LIGAÇÃO DE RESILIÊNCIA ERVIDEL-SADO

ESTUDO DE IMPACTE AMBIENTAL CONSOLIDADO

ELEMENTOS ADICIONAIS SOLICITADOS PELA AUTORIDADE DE AIA, PARA EFEITOS DE CONFORMIDADE DO EIA

Nome do Projeto: Projeto de Execução da Ligação de Resiliência Ervidel-Sado

Figura 5.1– Localização proposta para os estaleiros da obra.

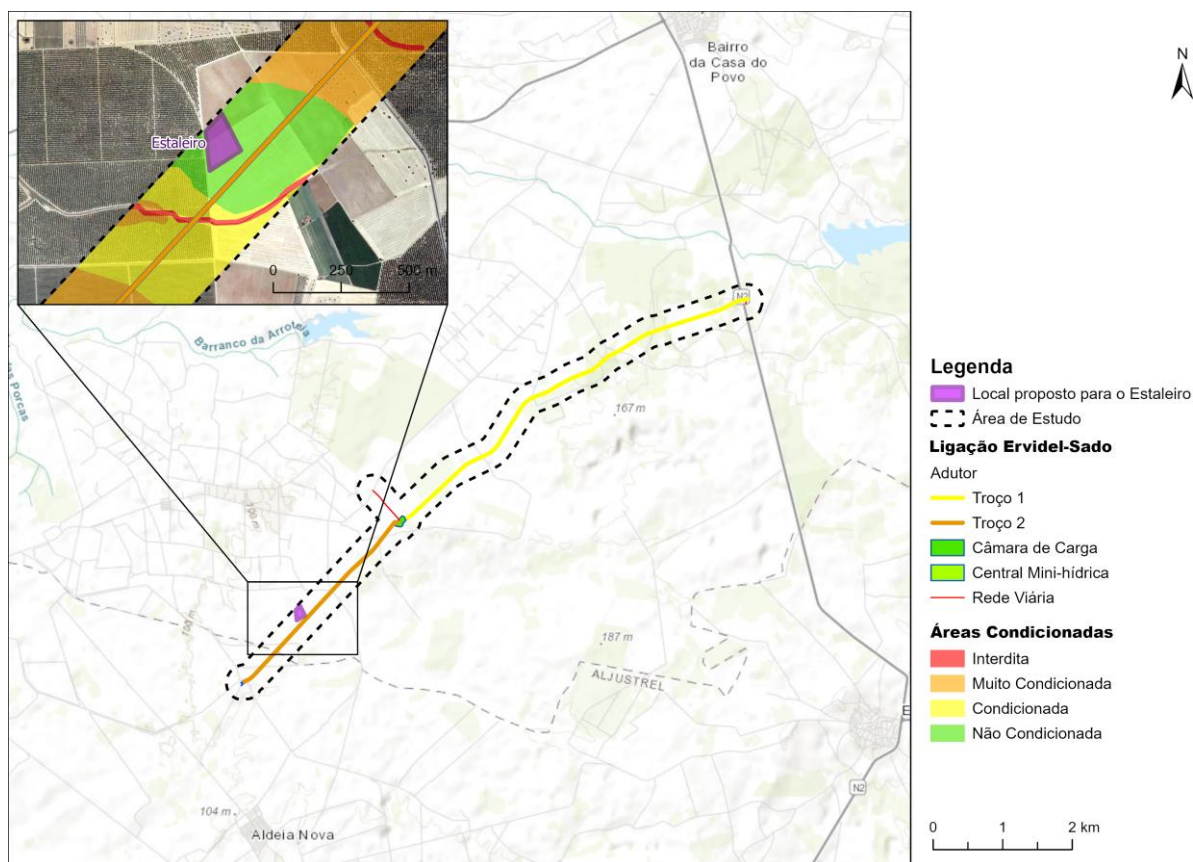
1.4. Esclarecer qual a área de implantação dos estaleiros, assegurando que a sua definição esteja contemplada na área de projeto.

A localização efetiva do(s) estaleiro(s) da empreitada de construção do projeto é responsabilidade e direito do empreiteiro ao qual venha a ser adjudicada a obra. O **EIA Consolidado** apresenta, no entanto, uma proposta de localização para o estaleiro da obra (**Figura 5.1** do **item 5.2.1 Localização de Estaleiros**, do **Tomo 1**, do **Volume 1**, do **Relatório**, do **EIA Consolidado**), bem como um conjunto de restrições que o empreiteiro terá que verificar na escolha de locais de estaleiro que se encontram definidas no **SGA (Volume 1**

dos **Relatórios Técnicos**, do **EIA Consolidado**), concretamente no **Anexo V** do **SGA**, e que são representadas cartograficamente no **DESENHO 25 - Áreas Condicionadas à Localização de Estaleiros e Deposição de Terras Sobrantes** (ver **EIA Consolidado**).

Assim, selecionou-se dentro da área de estudo, um local **Não Condicionado** (**DESENHO 25**) próximo de acessos existentes para a instalação do estaleiro (**Figura 5.1** do **Tomo 1** do **Volume 1** do **Relatório** do **EIA Consolidado**). Importa referir, contudo, que o empreiteiro não é obrigado a instalar o estaleiro na área proposta no EIA. Este deverá, no entanto, respeitar as condicionantes estabelecidas no **DESENHO 25**. Acresce ainda referir que qualquer escolha do local do estaleiro, por parte do empreiteiro, terá de ser previamente aprovada pelo Dono de Obra e respeitar a legislação em vigor.

Figura 2.1 - Alternativas do traçado do adutor da Ligação de Resiliência Ervidel – Sado.

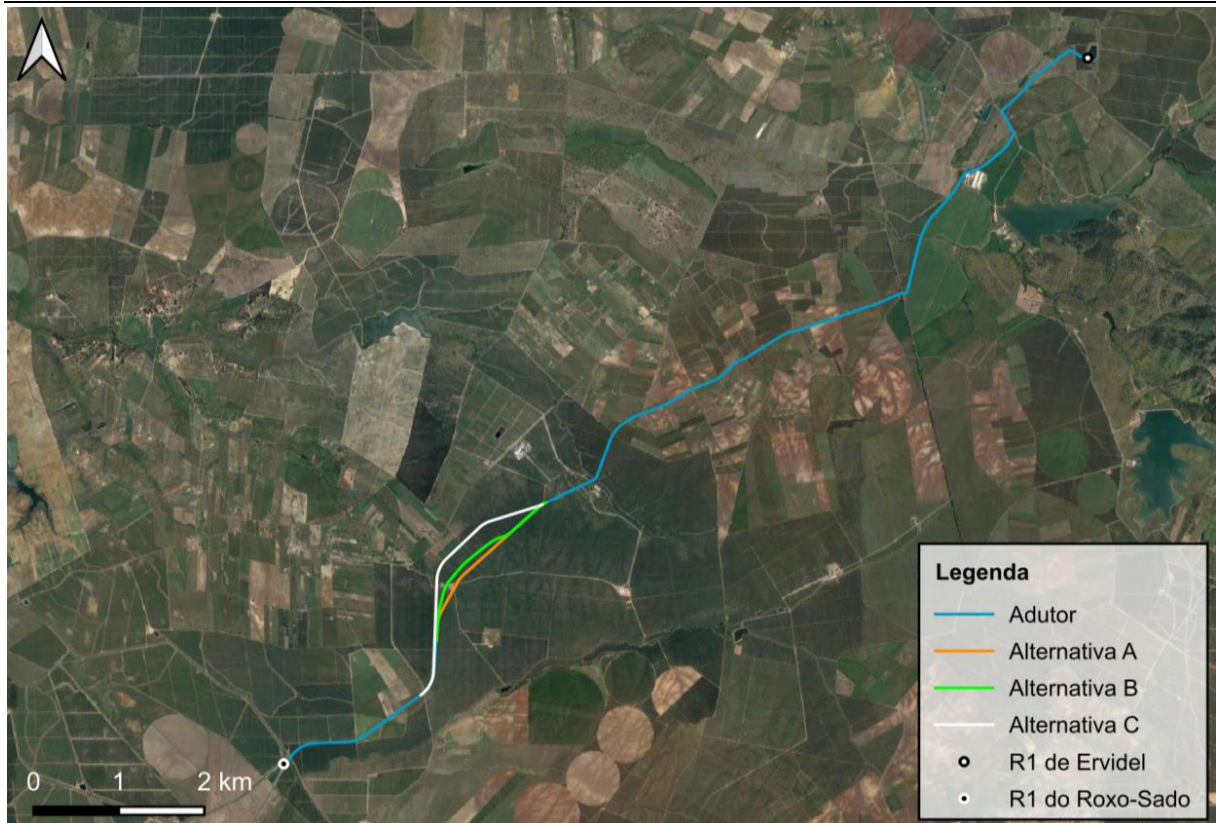
2.2. Complementar o EIA com a evidência de terem sido estudadas e comparadas alternativas de projeto, no que concerne os seus efeitos no ambiente, ou justificar devidamente a sua inexistência, de forma a dar resposta cabal ao exigido no ponto 2 do Anexo V – (a que se referem o n.º 1 do artigo 13.º e o n.º 3 do artigo 14.º) - Conteúdo mínimo do EIA, do Decreto-Lei n.º 151-B/2013, de 31 de outubro.

Neste contexto, deve ser também justificada a opção por não apresentar alternativas ao traçado da conduta adutora, tendo em conta que esta infraestrutura afetará diretamente linhas de água, áreas de olival de regadio, culturas anuais e um povoamento de azinheiras.

Em fase prévia do Projeto de Execução foram analisadas três alternativas de traçado, tendo todas em comum, o ponto de partida numa infraestrutura já existente (numa derivação na conduta CP1 existente do bloco de Ervidel 1) e o ponto de chegada do adutor (o reservatório R1 do Circuito Roxo-Sado).

Os primeiros 5 km do traçado são comuns às alternativas estudadas. A partir do PK5100 foram definidos e analisados três traçados alternativos: Na alternativa A, o adutor segue a uma cota mais alta, próximo da cota (150). Na alternativa B, o adutor segue a uma cota ligeiramente mais baixa, aproximando-se da cota (147). Na alternativa C, o traçado do adutor encontra-se a uma cota mais baixa, com as zonas mais altas à cota (132,5) (**Figura 2.1**). Próximo do ponto de atravessamento da EM526-1 o traçado volta a ser comum às três alternativas.

A alternativa C foi considerada a que melhor garante o funcionamento do adutor Ervidel-Sado e dos respetivos órgãos de exploração e segurança, do ponto de vista técnico. Contudo, esta era a menos favorável do ponto de vista ambiental, dado que este traçado era o mais próximo de um abrigo de morcegos, localizado na antiga mina de manganês no jazigo de Lagoas do Paço.

Posto isto o traçado do adutor foi redefinido, de modo a afastar-se do referido abrigo de morcegos, aproximando-se do traçado da alternativa A. Com o desenvolvimento do Projeto de Execução da Central Hidroelétrica, identificou-se a necessidade de incluir uma câmara de carga próximo do PK 3500 do adutor, o que levou também à reconfiguração do traçado do adutor, minimizando o seu comprimento, tendo este estabilizado na solução desenvolvida a Projeto de Execução e alvo de análise do presente EIA.

Figura 10.2 – Perigosidade estrutural de incêndio 2020-2030.”

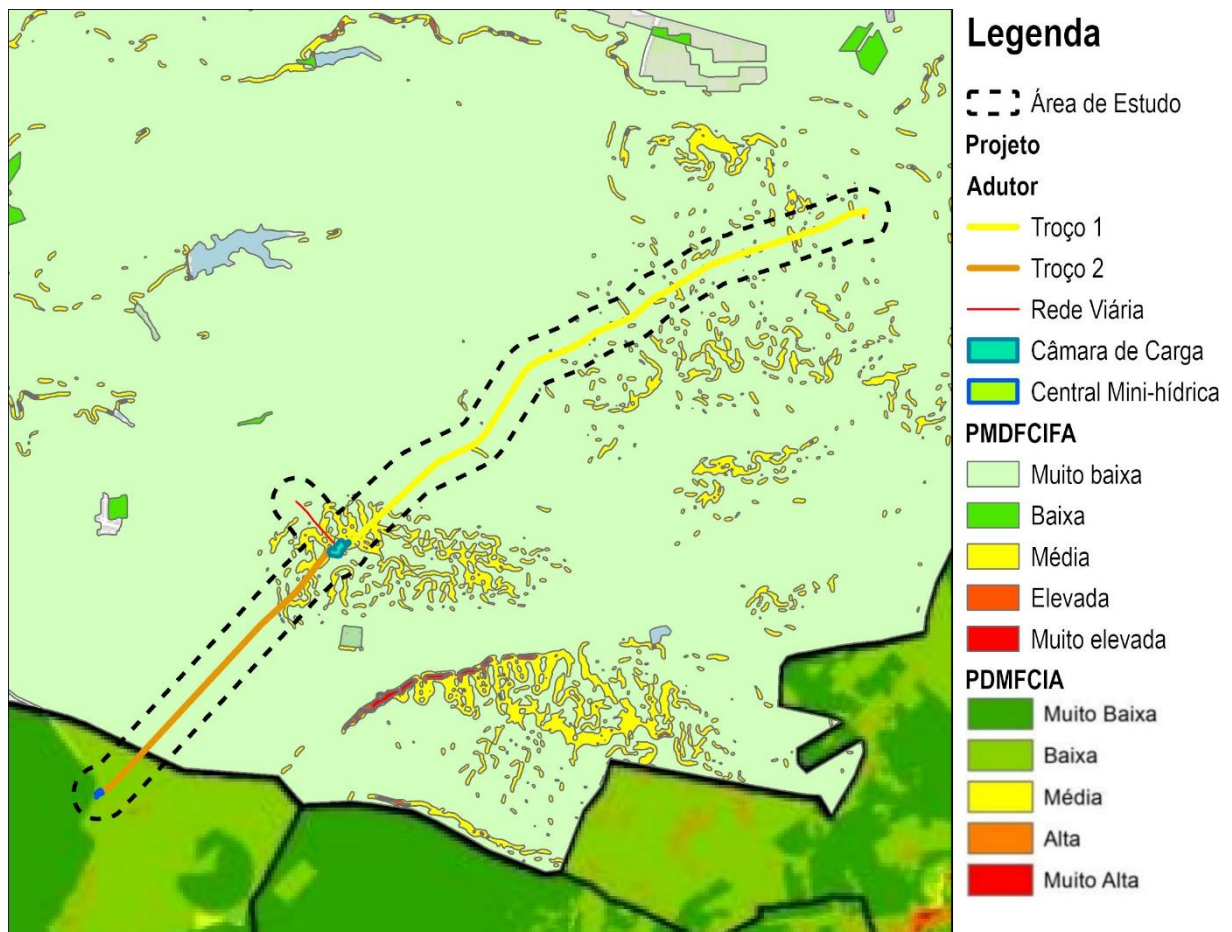
10.5. *Clarificar qual o nível de perigosidade de incêndio em que se encontra a área de implantação do projeto, tendo por base a informação do Mapa de Perigosidade de Incêndio Florestal do Plano Municipal de Defesa da Floresta Contra Incêndios de Aljustrel e de Ferreira do Alentejo.*

Tal como exposto no **Item 10.4.9** do **Tomo 2** do **Volume 1** do **Relatório** do **EIA Consolidado**:

“Para efeitos de análise, considera-se apenas a interseção da área de estudo com áreas correspondentes às classes de perigosidade de incêndio rural alta e muito alta. Consultando o PMDFCIA e de PMDFCIFA verifica-se que a Área de Estudo não intersesta áreas classificadas com a classe de perigosidade de incêndio rural alta e muito alta. Esta informação é complementada pela **Figura 10.2**.
